TRANVIA DI FIRENZE

LINEA 4.2

LE PIAGGE - CAMPI BISENZIO

Relazione di riscontro alle richieste di integrazione e chiarimenti di cui alla comunicazione prot. 266566 del 6/8/2024 del Comune di Firenze

Aree interessate oggetto di perdita permanente: Rapporto con estensione della ZSC-ZPS IT5140011 e sue porzioni

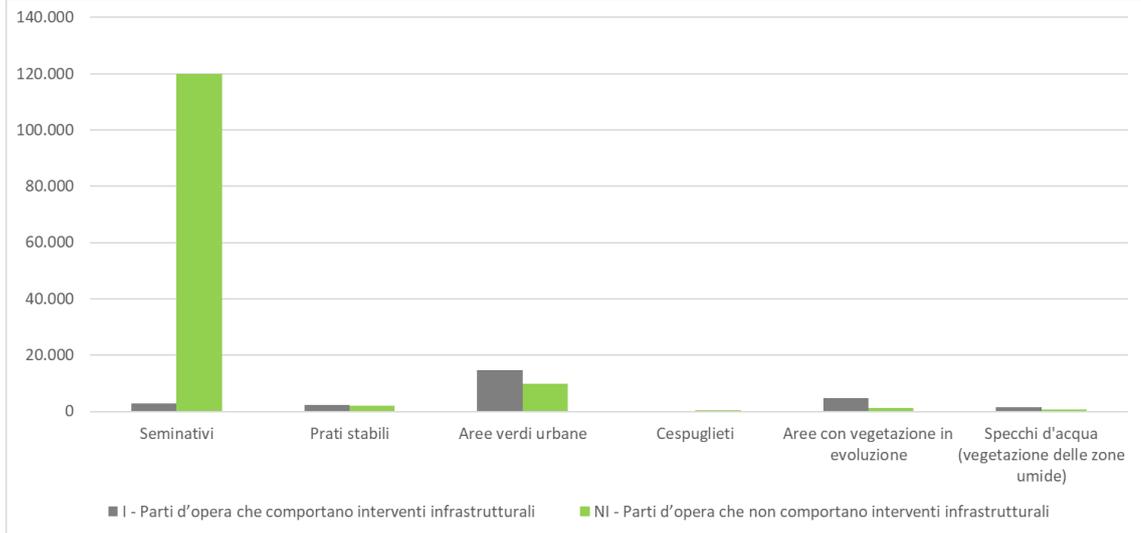
| 30.6 | 6. sia fornita la dimostrazione, in termini qualitativi e quantitativi, che la rinaturalizzazione delle nuove casse di espansione sia in grado di rappresentare una mitigazione sufficiente a riportare sotto la soglia di significatività gli impatti e quindi a sopperire la perdita permanente di un'ampia superficie del Sito della rete Natura 2000, in seguito all'artificializzazione e all'urbanizzazione conseguenti alla realizzazione delle opere di progetto; |

Stante quanto sopra riportato è possibile affermare che l'entità della «artificializzazione ed urbanizzazione» alla quale, secondo quanto riportato nella richiesta in esame, occorre riferirsi, ammonta al 16% del totale delle «aree interessate», costituendo l'unica tipologia di perdita permanente di superficie della ZSC-ZPS IT5140011 che conduce a detti effetti

- Sotto il profilo dei rapporti intercorrenti tra l'entità della superficie della ZSC-ZPS IT5140011 oggetto di perdita permanente e quella complessiva del sito in questione, posto che – come riportato nel formulario standard - l'estensione totale della ZSC-ZPS “Stagni della Piana Fiorentina e Pratese” ammonta a 1902 ettari (19.020.000m²) e che l'estensione delle aree interessate da parti d'opera comportanti interventi strutturali è stata quantificata in 26.535 m², ne consegue che **la perdita permanente in questione, definita «ampia» nella richiesta in esame, rappresenta lo 0,1% dell'estensione complessiva del sito Natura 2000 IT5140011.** Reiterando la medesima operazione rispetto all'estensione della Porzione 5 “San Donnino” e 6 “Prunaia”, risulta che **la perdita permanente rappresenta il 3,4% dell'estensione complessiva delle due citate porzioni**

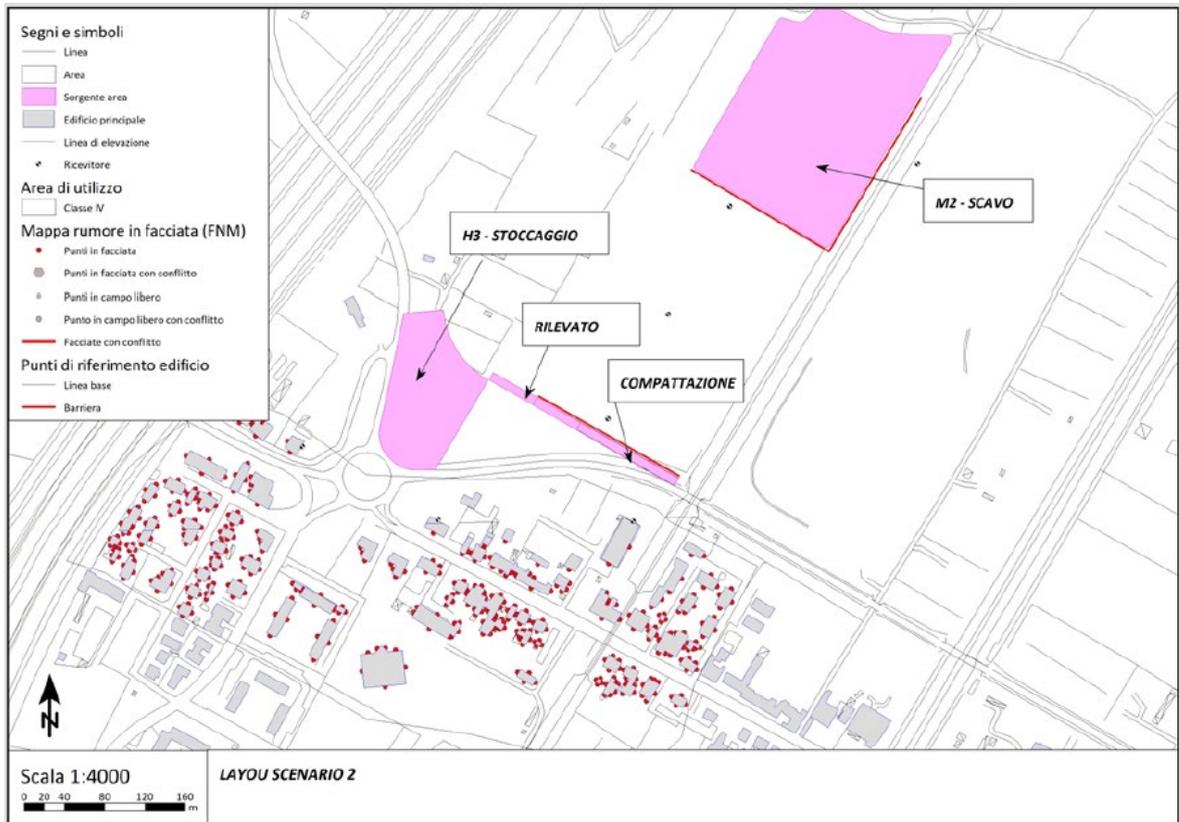
| 30.10 | 10. sia chiarito se le emissioni sonore e le vibrazioni prodotte, nel tratto di progetto compreso tra le fermate "Pistoiese" e "Racchio", sia in fase di cantiere che in fase di esercizio, siano di livello tale da poter arrecare disturbo alle specie faunistiche presenti nelle due areole del sito ZSC - ZPS IT5140011 "Stagni della Piana Fiorentina e Pratese". Tale approfondimento dovrà riguardare in particolare la fase di esercizio (per la quale non sembra siano previste misure di mitigazione) che nello Studio di Incidenza Ambientale non è stata analizzata (si veda capitolo 7.4); |

Lo Scenario in questione, la cui scelta è stata espressamente operata in considerazione della volontà di documentare gli effetti ambientali dovuti dalle attività di cantierizzazione in corrispondenza della ZSC-ZPS IT5140011, ha preso in considerazione le attività e le sorgenti emmissive seguenti:

- Scavo cassa di espansione San Donnino
 - Sorgenti: Area di cantiere M2 / Area di cantiere fisso H3
- Realizzazione della sede tranviaria all'esterno di quella stradale
 - Sorgenti: Area di cantiere E1 (pk 2+750 – pk 2+970) a sua volta articolata in 2 sub-aree di cantiere dedicate alla formazione dei rilevati ed alla loro compattazione

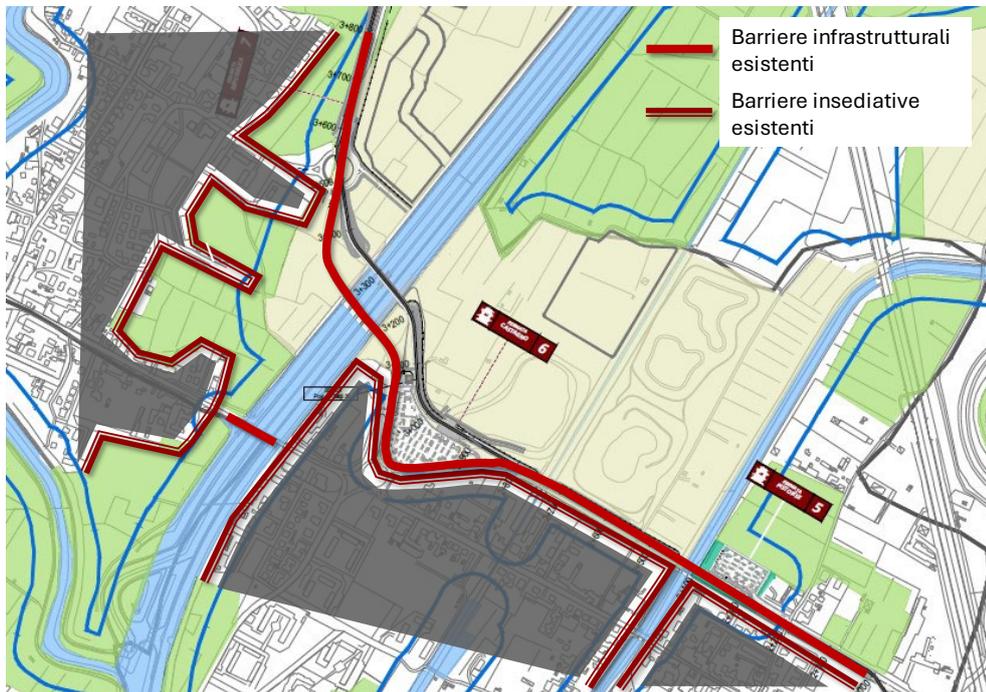
| 30.15 | <p>15. per quanto attiene al mantenimento della connettività ecologica:</p> <ul style="list-style-type: none">• sia dimostrato in che modo le opere di rinaturalizzazione delle nuove aree di compensazione idraulica sono ritenute in grado di mitigare la riduzione della continuità territoriale/connettività ecologica dovuta alla realizzazione dell'infrastruttura lineare;• sia chiarito se le opere previste per la "trasparenza idraulica" siano in grado di rappresentare idonei sistemi di passaggio per la fauna. Nel caso sia valutata la possibilità di attuare le modifiche necessarie;• siano considerati, quali ulteriori opere di mitigazione, interventi di potenziamento della connettività ecologica per ridurre l'effetto barriera dell'opera; |

rappresentati dal sistema dei corsi d'acqua, naturali ed artificiali, che solcano la piana e, con specifico riferimento all'ambito in esame, ad esempio dalla Gora Bandita, dal torrente Vingone, dal fiume Bisenzio e dal torrente Marina, dal fosso Reale e dai collettori delle Acque basse, tutti o quasi aventi tracciato con giacitura Nord-Est – Sud-Ovest, ossia opposta a quella propria del sistema insediativo ed infrastrutturale.

A tal riguardo si rimanda all'elaborato "Carta degli ecosistemi, dell'idoneità faunistica e della Rete Ecologica Locale" (FL42-D-I-PA-VI-01-EGG-PL-02-A), già presentato in sede di istanza PAUR
